日本原燃株式会社	
資料番号	共通 08-2 R <u>2</u>
提出年月日	令和 5 年 <u>3</u> 月 <u>20</u> 日

設工認に係る補足説明資料

第 2 回申請の申請書の構成

(MOX 燃料加工施設)

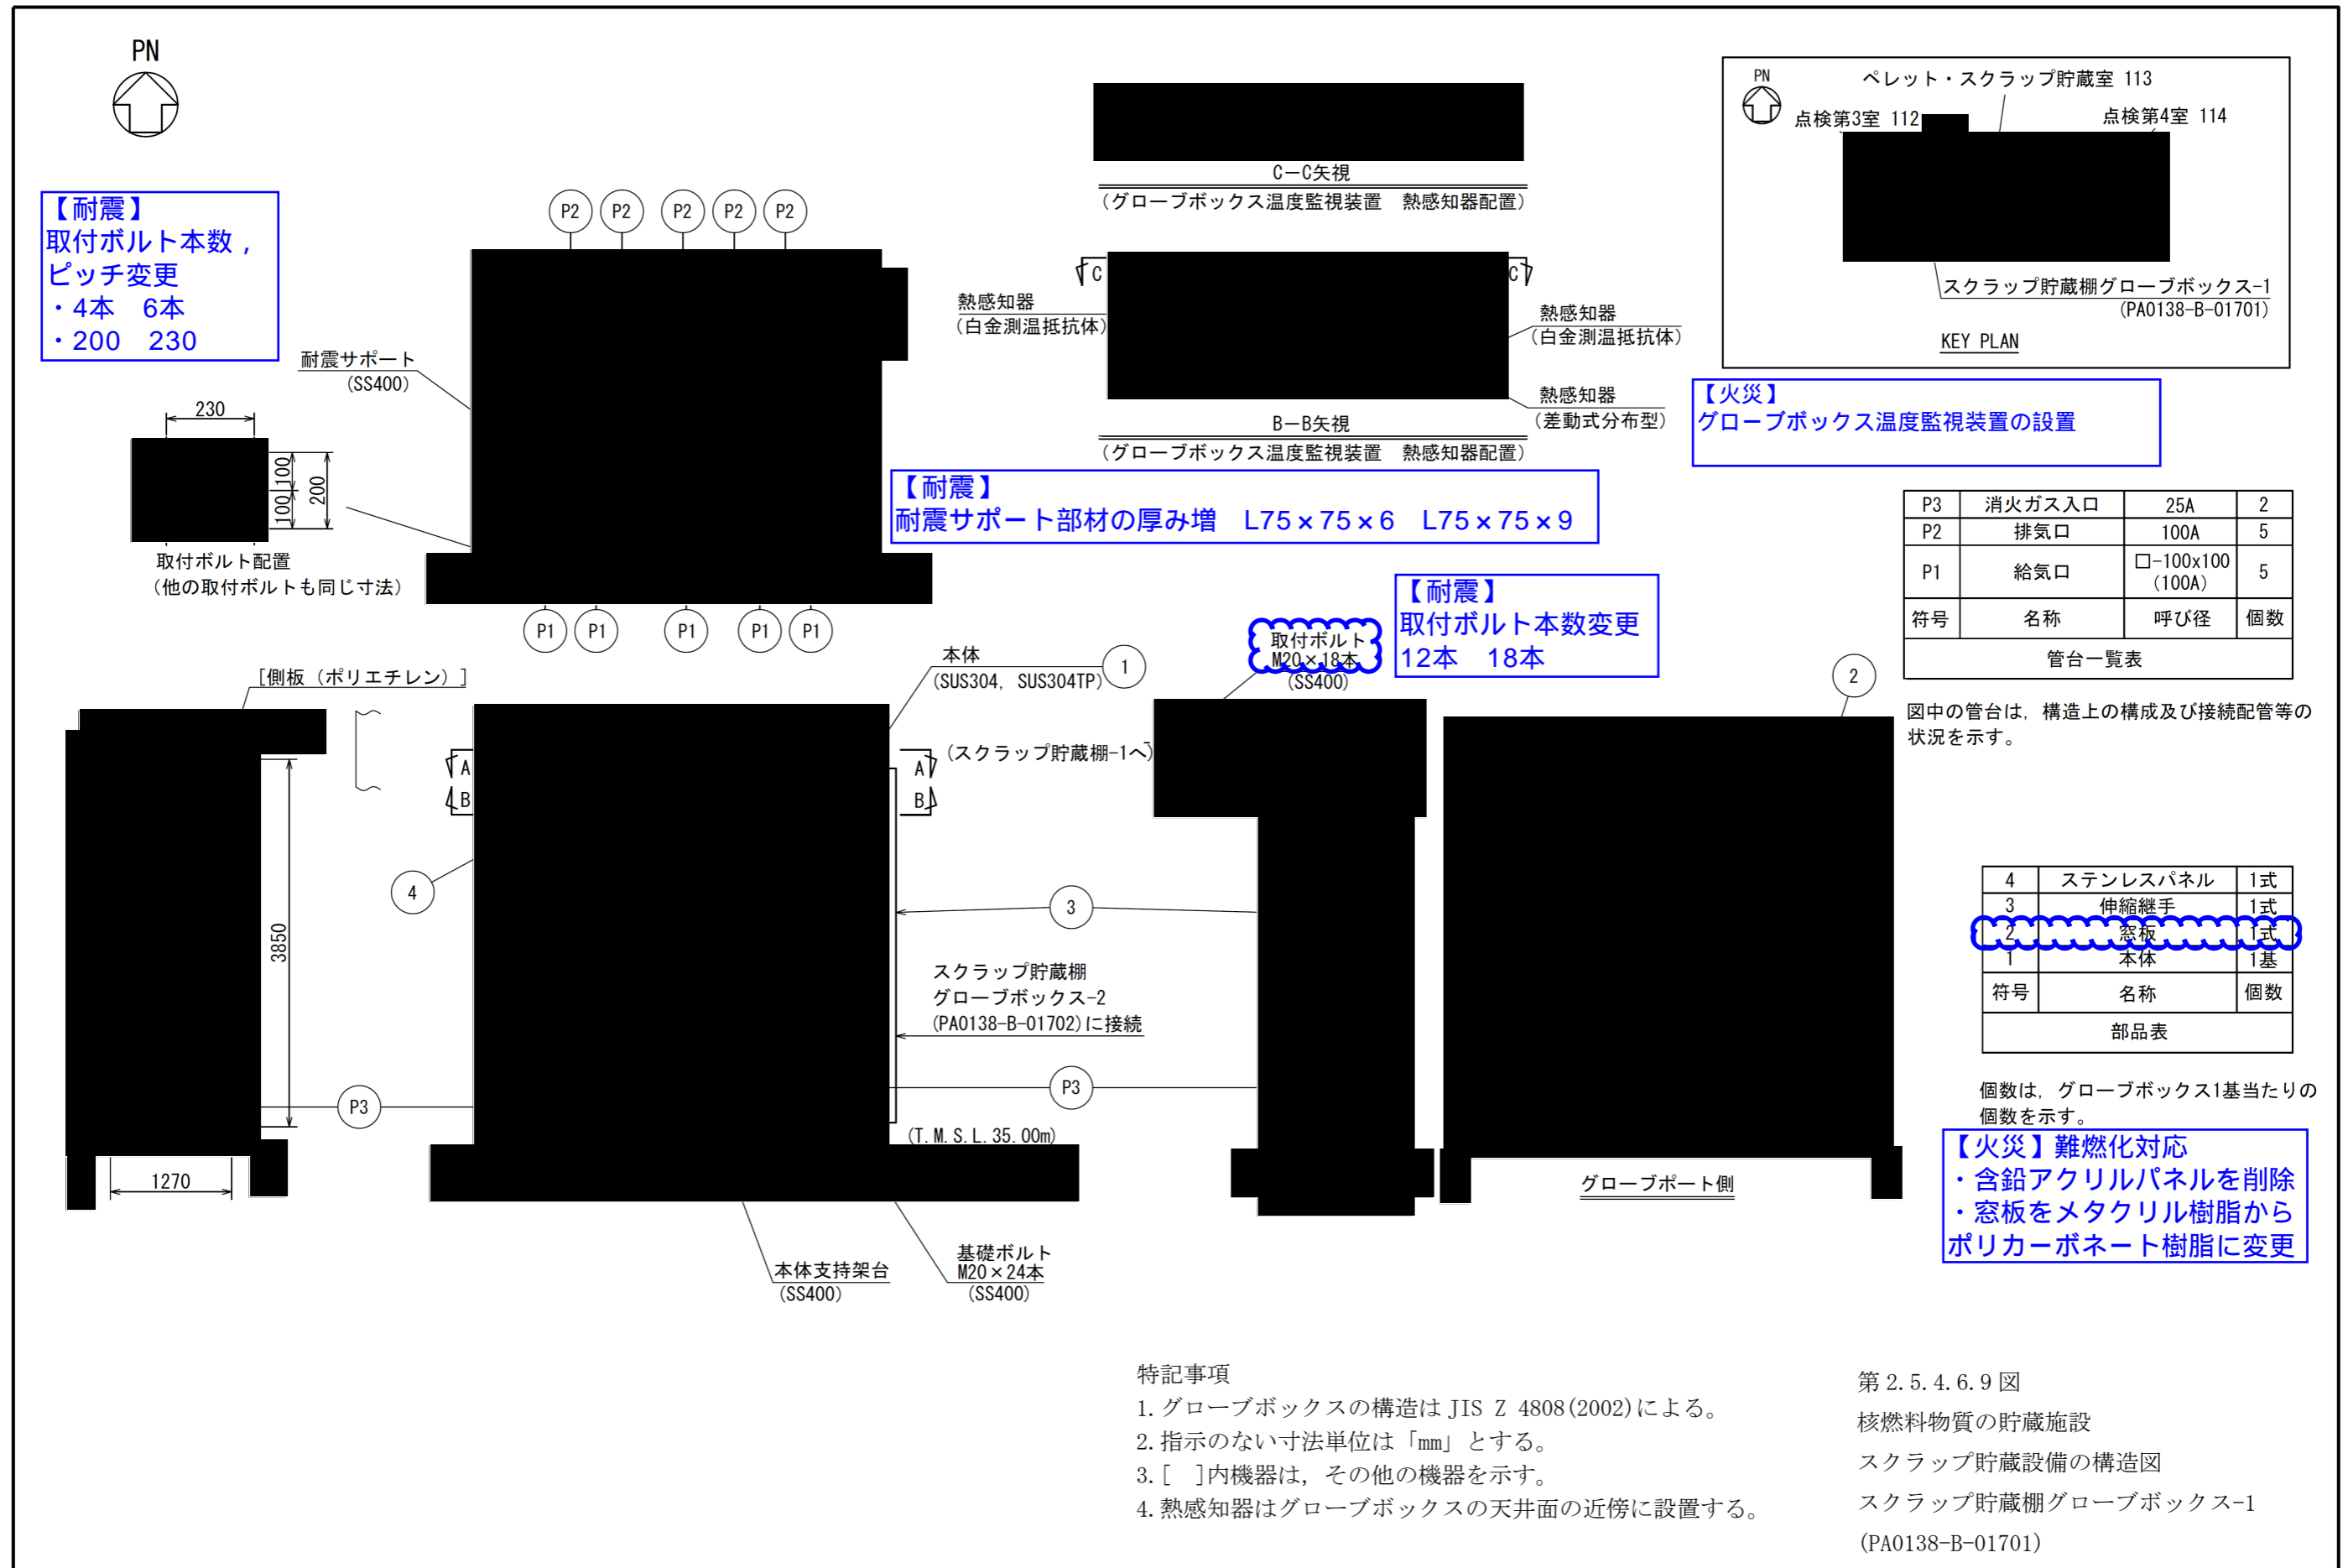
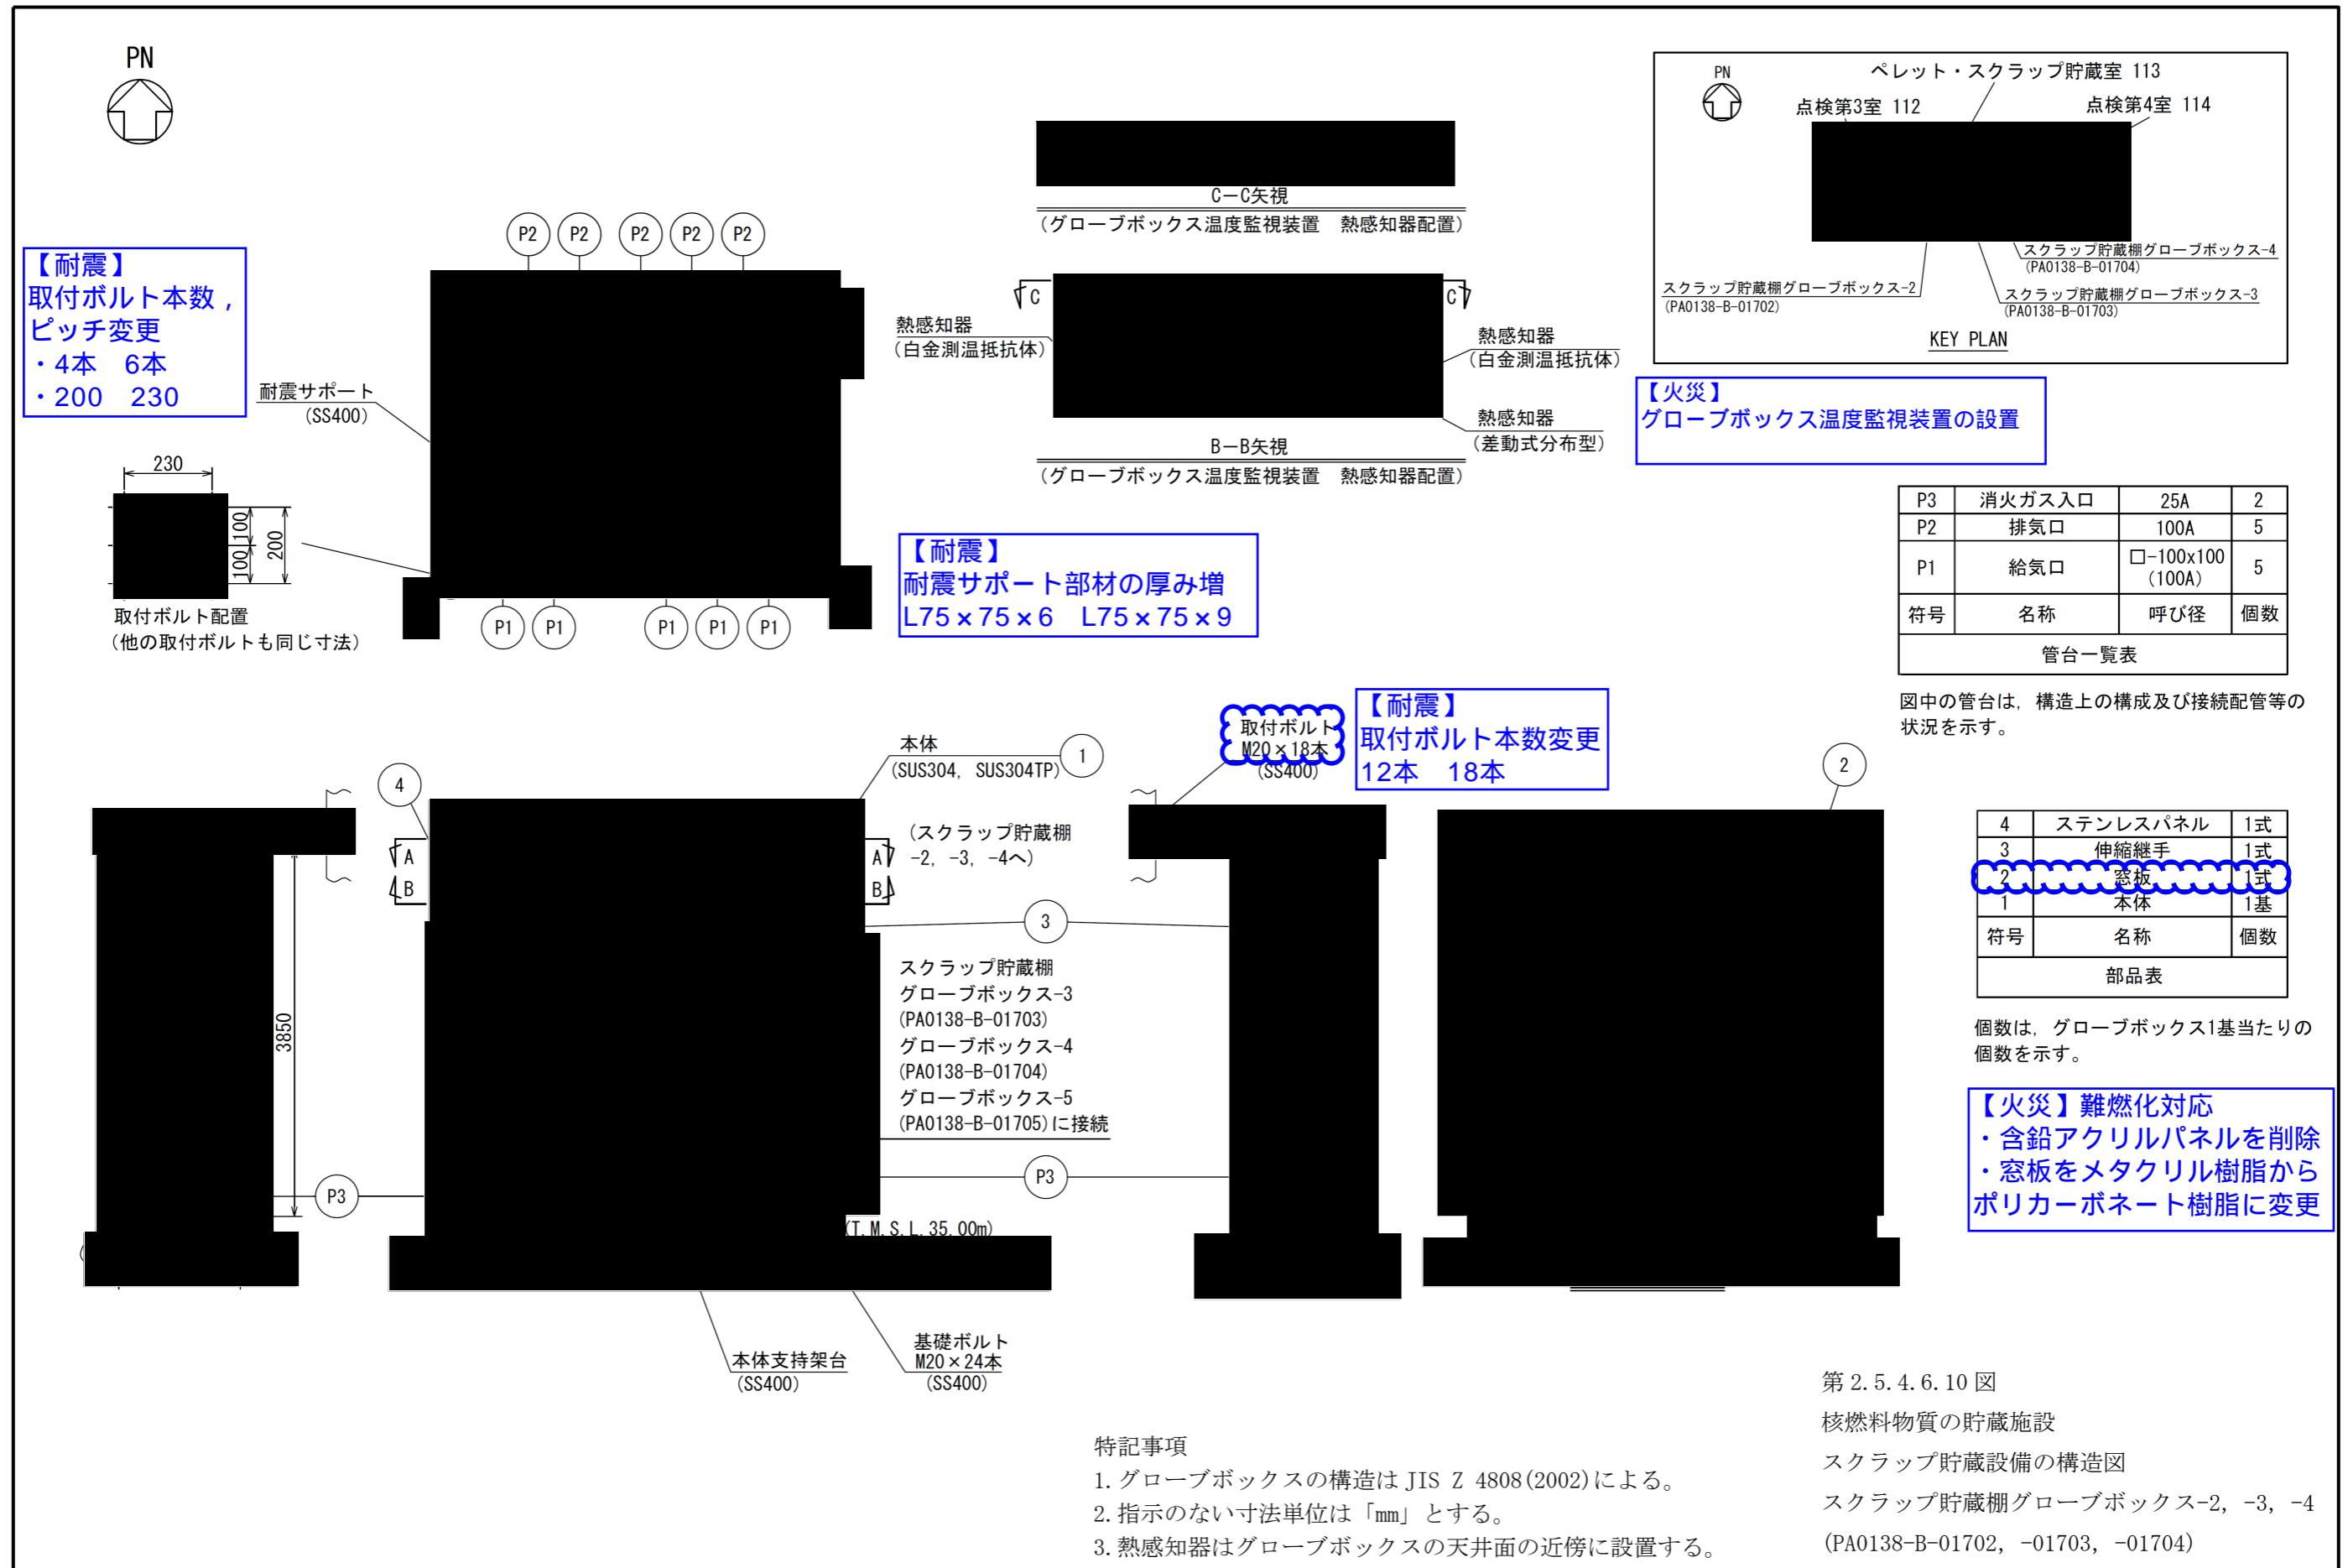
【火災】難燃化対応
 ・含鉛アクリルパネルを削除
 ・窓板をメタクリル樹脂からポリカーボネート樹脂に変更

【火災】防火シャッター追加によるグローブボックスの消火範囲の変更
 ・防火シャッター閉時に負圧を維持するため給気口を追加

【火災】グローブボックス温度監視装置の設置に伴うコネクタ部の追加
